### 「小形キッチンユニット用電気こんろ」の無償改修促進のための強化策実施に関するお知らせ

## 電気こんろをご安全にお使いいただくために

### ■スイッチ操作部の改修前と改修後の比較

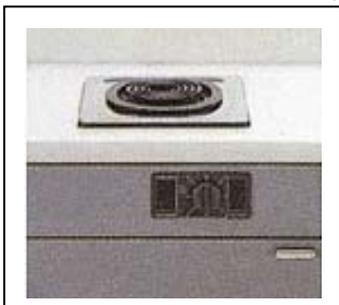
- 1) 当社が 1984 年(昭和 59 年)から 1996 年(平成 8 年)までの間に販売した小形キッチンユニット(約 13 万セット)に組み込んでいる富士工業株式会社が製造した電気こんろに起因した事故(火災)が継続して発生しており、その原因の一つが誤作動を招きかねないスイッチの構造(注 1)にあると判断されたため、これまで当該スイッチ操作部の無償交換(改修)を行ってまいりました。  
(注 1)スイッチのツマミが飛び出た形状であるため、身体や物が接触し、意図せずスイッチが『入』となる可能性のある構造であり、電気こんろの上や周囲に可燃物が置かれていて事故(火災)に至る場合があります。
- 2) 平成 18 年度は当該電気こんろにつき約 19,000 台の改修実績がありました。平成 19 年 6 月末現在の累計改修率は 28.7%であり、未改修の製品から事故が発生していることから、早期に改修を完了する必要があると判断し、改修促進に向けて各種施策を強化することといたしました。

身体や物が接触してもスイッチが入らないように、「飛び出た形状のツマミ」を『ガード付きのツマミ』に交換させていただきます。交換時間は5～10分/台です。

スイッチつまみを「ガード付つまみ」へ交換いたします。
